7項目の反映に伴う 保安規定の変更について

2020年10月29日
東京電力ホールディングス株式会社

1. 審査会合の経緯

別添 2 : 重要なリスク情報への対応

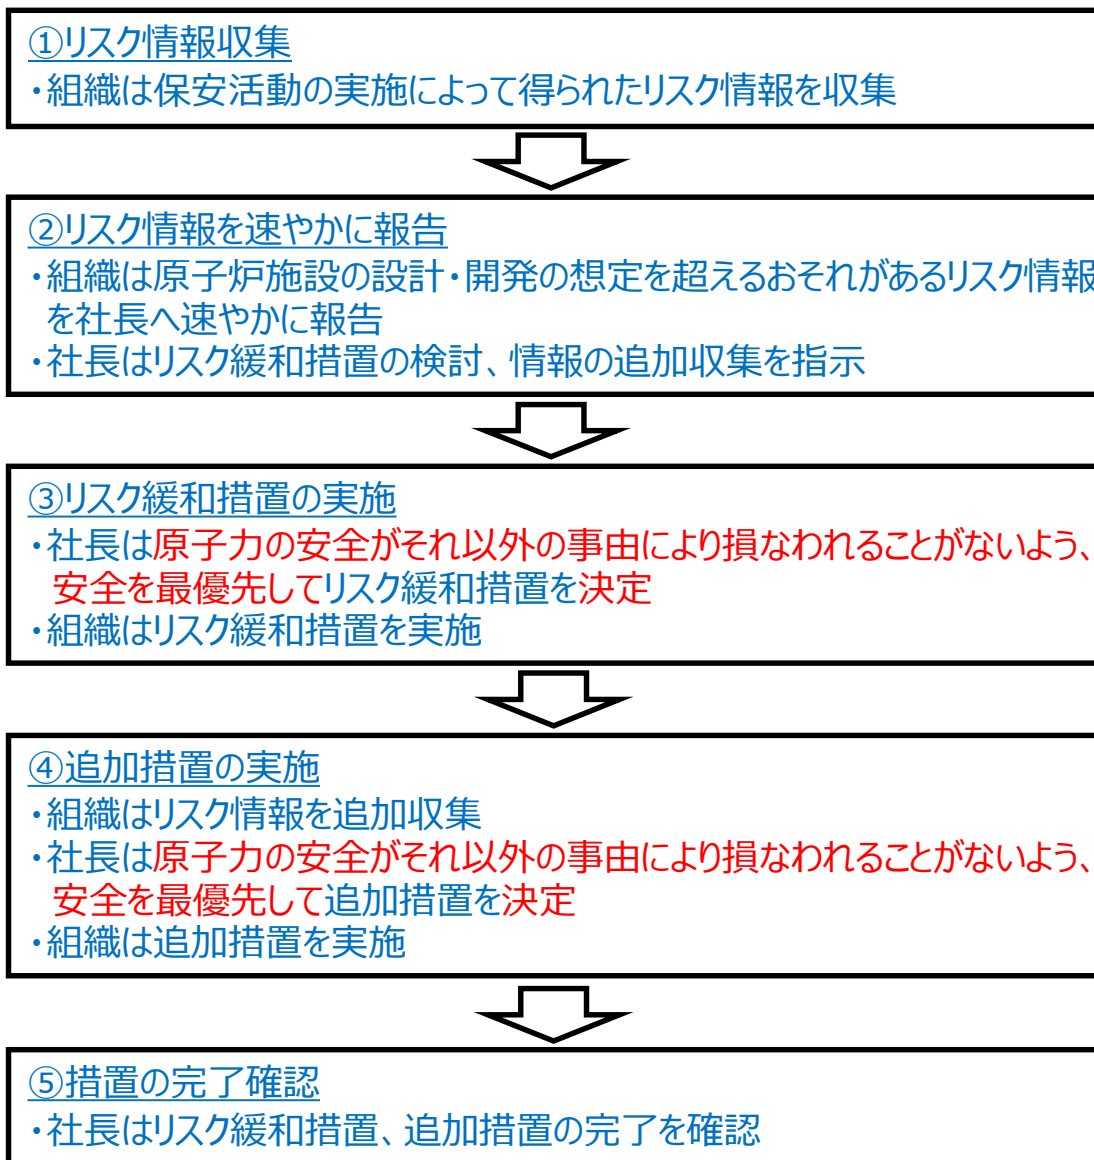
③上記に加え、7つの約束等の遵守を担保するため、少なくとも項目3（安全性追求を優先）と項目4（不確実・未確定なリスクへの取組）の遵守を担保する以下の取組について、保安規定本文に個別にかつ具体的に明記することを求めたいと考えている。

－経営責任者が的確な判断ができるようリスク情報等が報告され、その情報等に基づきそのリスクを顕在化させないための措置を実施することができる体制や業務フロー

別添2に基づき、社長が把握した重要なリスク情報（不確実・未確定な段階を含む）に対して必要な措置を実施し、その記録を維持する（4.2.4参照）。

記録（実用炉規則第67条に基づく記録）	記録すべき場合	保存期間
2. 品質管理基準規則の要求事項等に基づき作成する以下の記録		
(1)重要なリスクの報告の記録、及び必要な措置があればその結果の記録	作成の都度	原子炉を廃止するまでの期間

別添 2 : 重要なリスク情報への対応

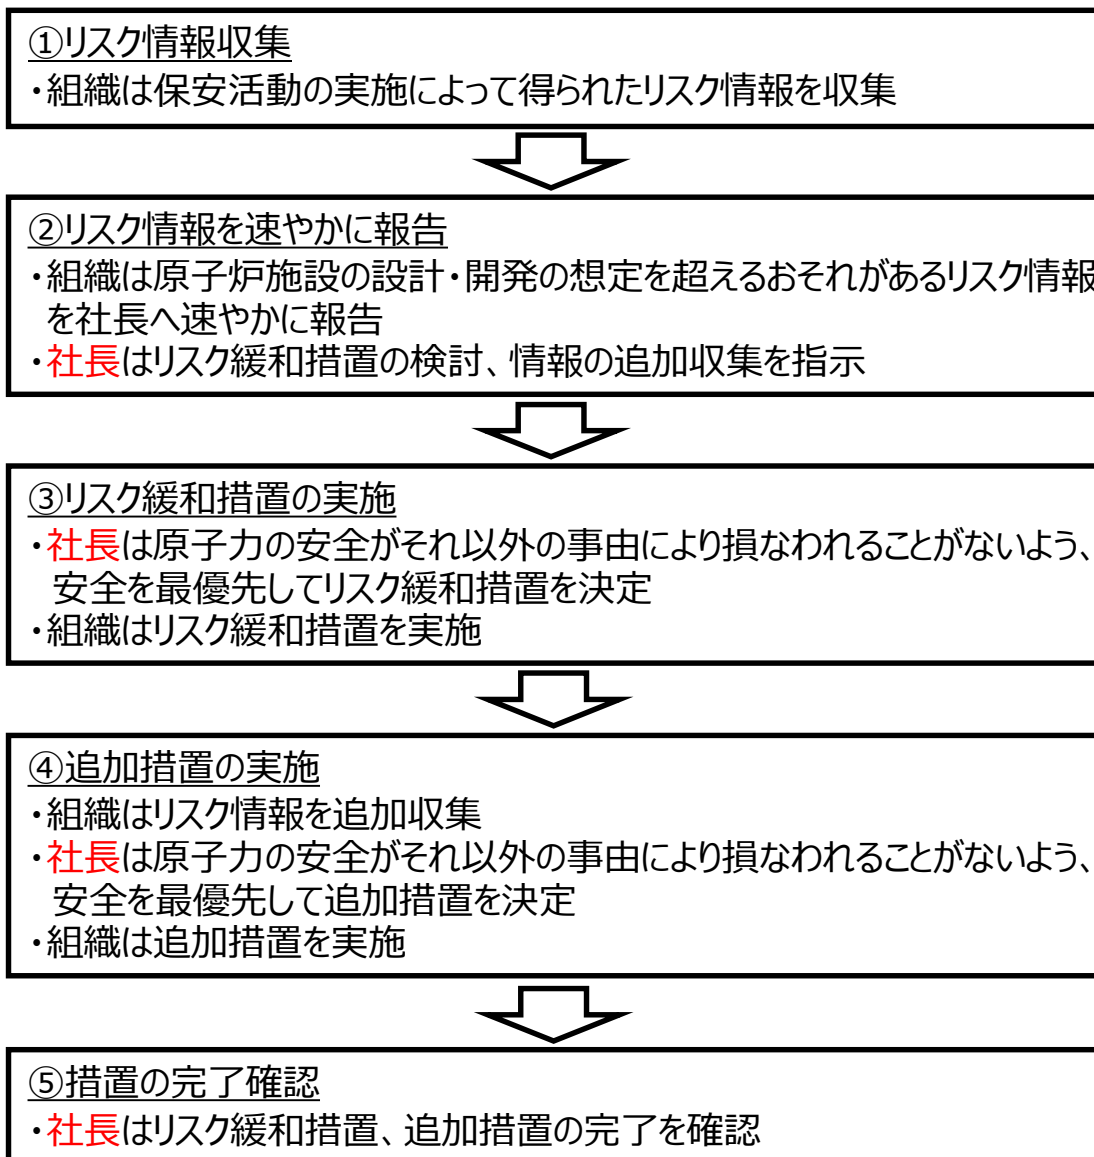
⑧安全上重要な事項の決定に関するプロセスをタイムリーに公開していくというのが、現在の記載で読み取れるのか、再度考えていただきたい。

- ・項目3、4については、原子力安全に関する重要なリスク情報の観点から業務フローの具体化を図っており、その中で社長の責任として、情報を把握し必要な措置を実施することについて明確化を図っている。

- 当社は、安全上重要な事項の情報公開として、トラブル等の発生にあたっては、重要度に応じてタイムリーに公表し、安全に関する取組、対策等についても、社会情勢を勘案しながら公表している。
- 今回のご指摘は、重要なリスク情報に対する社長の責任及び業務フローの明確化は図られたものの、それに付随してその透明性を確保するようご指摘をいただいた。
- 今回の指摘を踏まえ、次の通り保安規定条文を見直す。
 - 今回整備した重要なリスク情報に関して公表していくことを基本姿勢にて明確にする。（第2条 基本方針）
 - 具体的な運用に展開されるよう、外部コミュニケーションの中に要求事項として記載する。（第3条 品質マネジメントシステム計画）
- 上記に関連し、具体的な業務内容を添付資料3に反映する。
